**Bebauungsplan Feuerwehr Kirbachtal und Fortschreibung Flächennutzungsplan 2006
- 2021, 4. Änderung, Stadt Sachsenheim**
Hier: Frühzeitige Beteiligung nach § 4 Abs. 1 BauGB
Ihr Schreiben vom 18.12.2021

Stellungnahme zum Bebauungsplanentwurf zum **Bebauungsplanentwurf "Feuerwehr Kirbachtal"** sowie zur **4. Änderung des FNP der Stadt Sachsenheim**, gemäß § 4 Abs. 1 BauGB

Bebauungsplanverfahren „Feuerwehr Kirbachtal“, Stadt Sachsenheim, Gemarkung Spielberg

Sachsenheim, Standortsuche Feuerwehrhaus Kirchbachtal **Stellungnahme zur Fortschreibung des Flächennutzungsplans**

Anlage 3

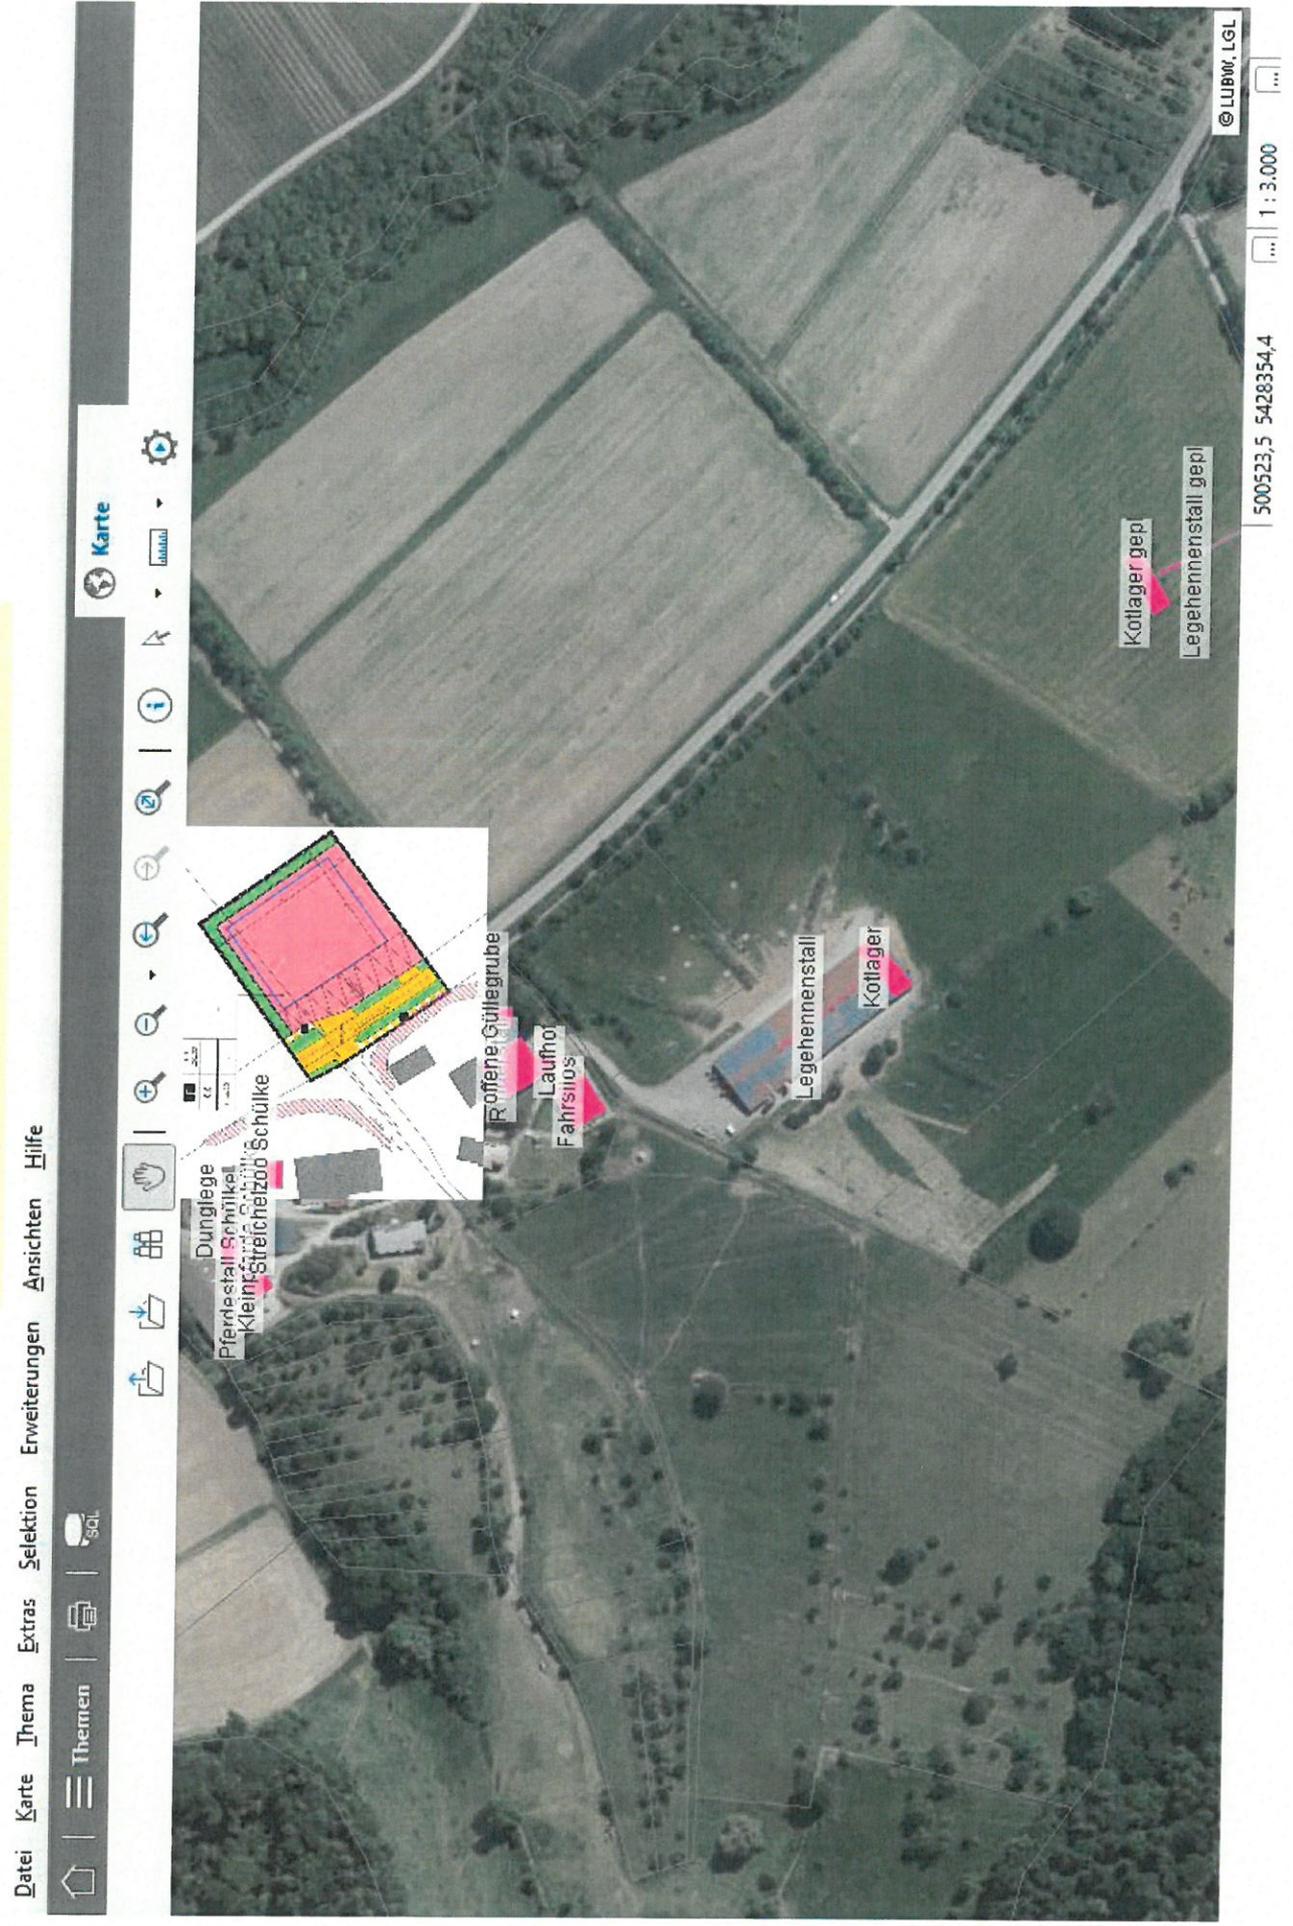
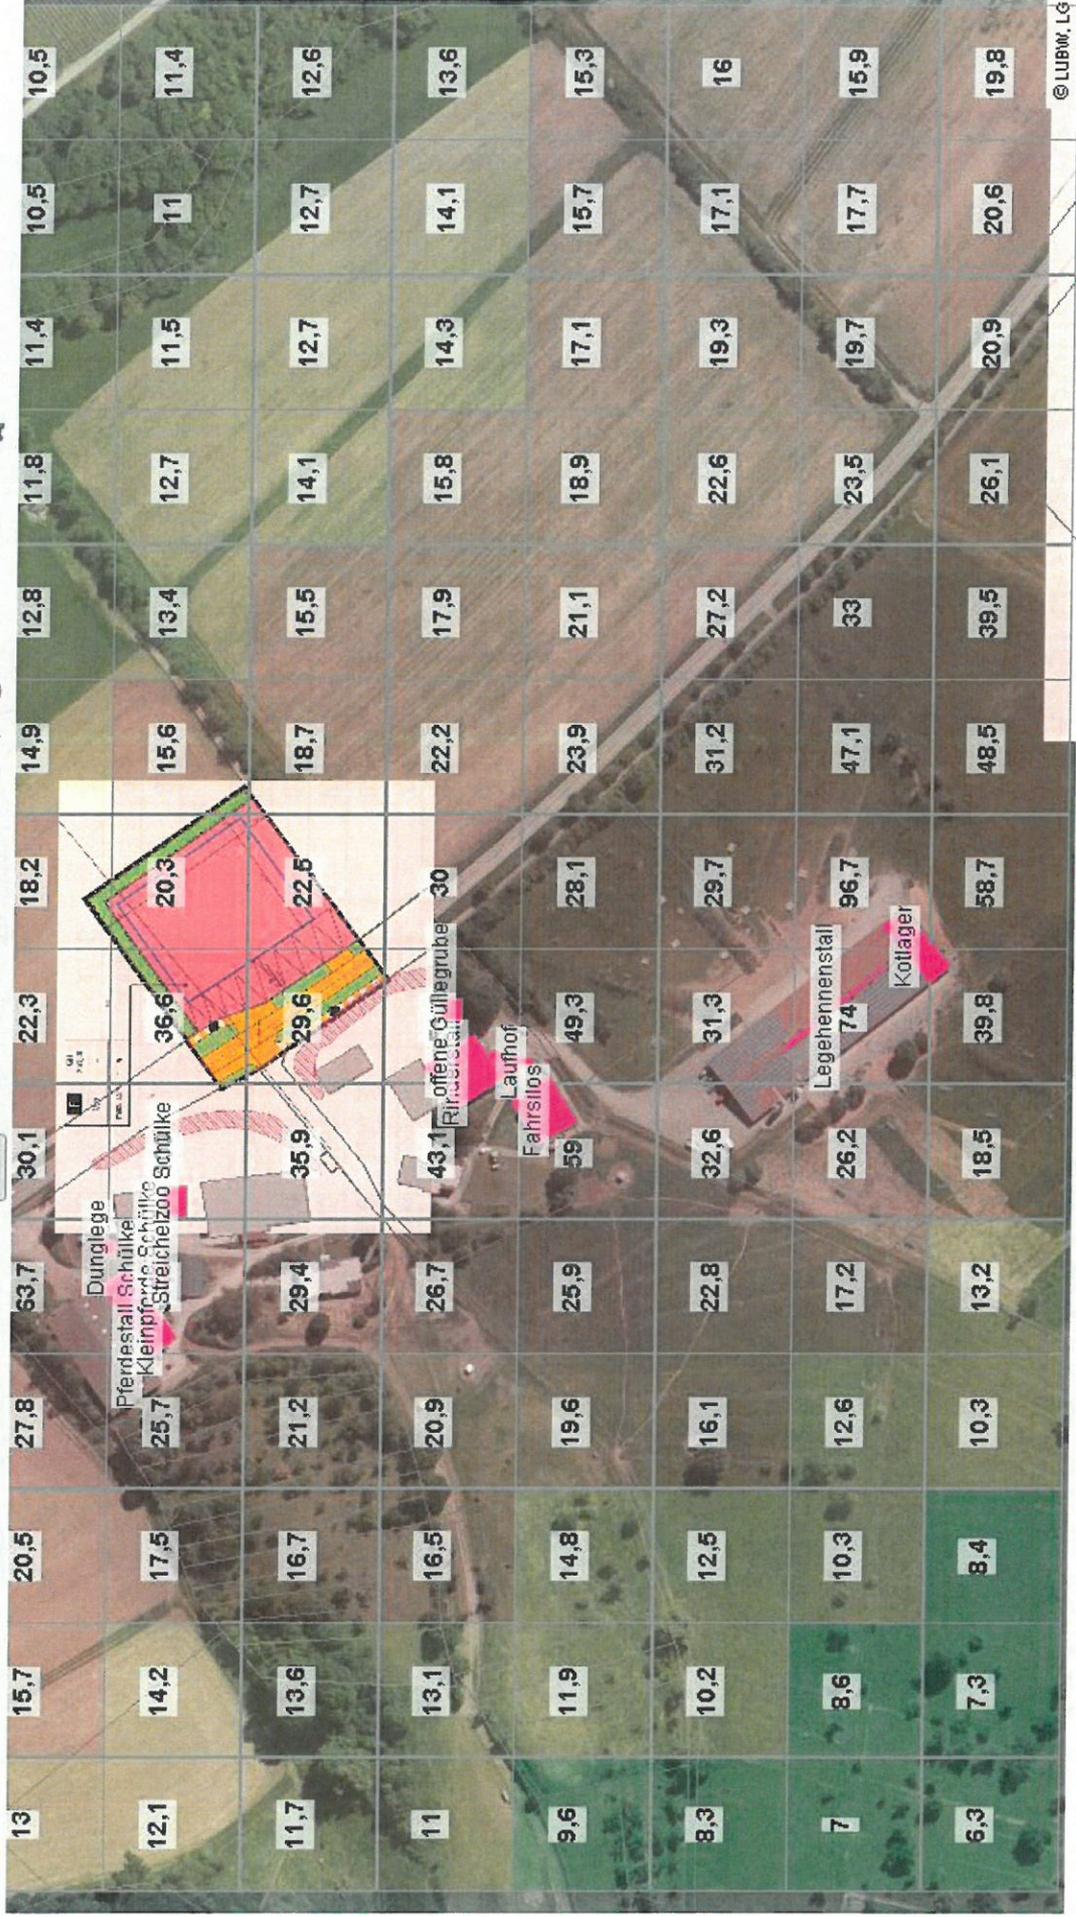
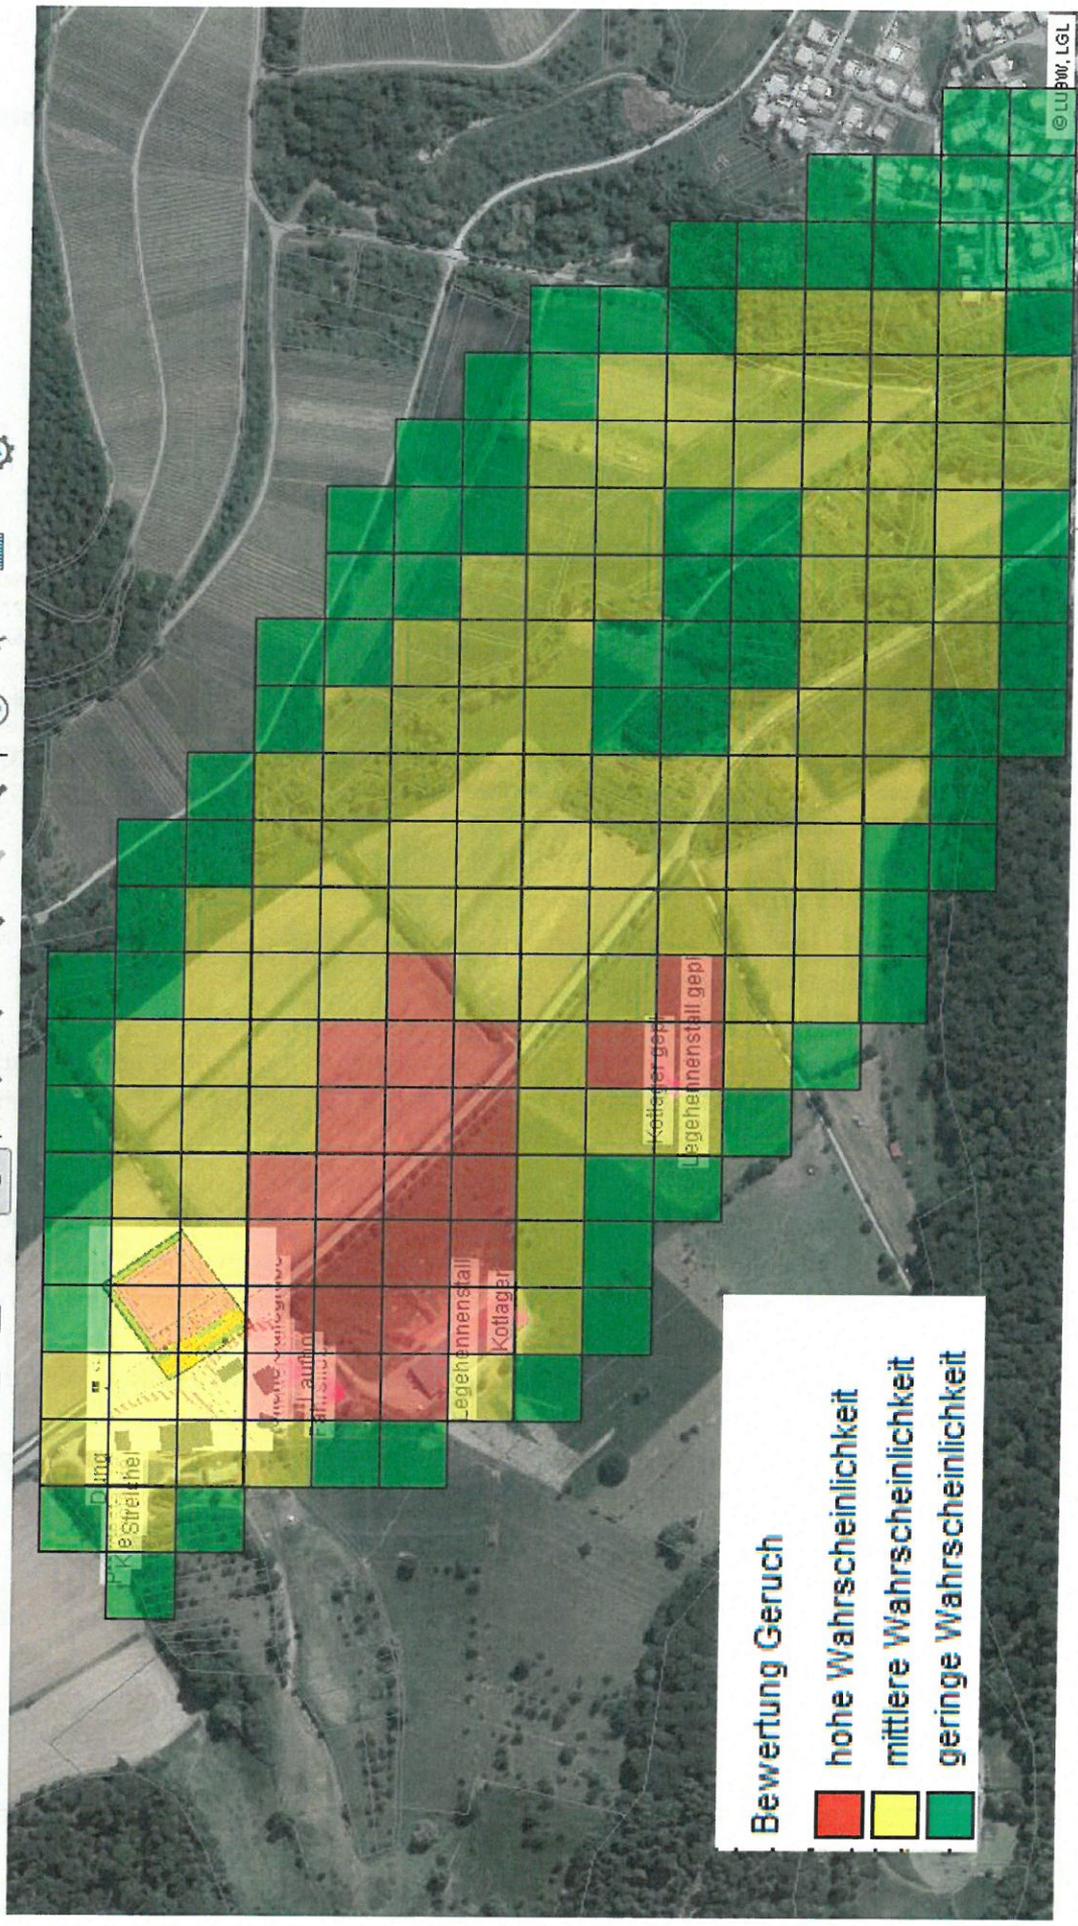
Nach den Ergebnissen der verwaltungsinternen Geruchsabschätzung werden im Bereich der geplanten Bebauungsfläche Geruchsstundenhäufigkeiten von ca. 20,3 % bis ca. 36,6 % prognostiziert (siehe Anlage 3). Diese Werte beinhalten bereits die geplante bauliche Erweiterung der Legehennenhaltung des Biolandbetriebes Kurz um weitere 6.000 Tierplätze.

Gemäß Regelungsinhalt der Geruchsimmissionsrichtlinie (GIRL) bzw. den Zweifelsfragen zur GIRL (Stand August 2017), sind für ein Gewerbegebiet mit Wohnnutzung maximal 15 % Geruchsstundenhäufigkeit zumutbar. Im Übergangsbereich zum Außenbereich bzw. bei nicht andauerndem Aufenthalt von Personen in einem Gewerbegebiet, können höhere Immissionswerte toleriert werden. Die Höhe der zumutbaren Geruchsimmissionen ist einzelfallabhängig. Der zulässige Immissionswert sollte jedoch nicht formal durch eine reine Verhältnismäßigkeitsbetrachtung von tatsächlicher Aufenthaltszeit zur Gesamtzeit (maximal 45 % Geruchsstundenhäufigkeit bzw. dreifacher Immissionswert für Gewerbegebiete mit Wohnnutzung) gebildet werden.

Im konkreten Fall bedarf die besondere Standortsituation der geplanten Bebauungsfläche einer Einzelfallbetrachtung, inwieweit hier eine höhere Geruchsimmissionsbelastung als die eines Gewerbegebietes mit Wohnnutzung (< 15 % Geruchstundehäufigkeit) zumutbar wäre. Dies ist durch ein externes Sachverständigengutachten zu belegen und durch eine entsprechende Festlegung im Bebauungsplan abzusichern. Hierbei sind auch die Weiterentwicklungsmöglichkeiten der betroffenen landwirtschaftlichen Betriebe zu berücksichtigen. Ergänzend sind Lösungsansätze zum Schutz von Weidetieren zu erarbeiten und in die Genehmigung mitaufzunehmen.
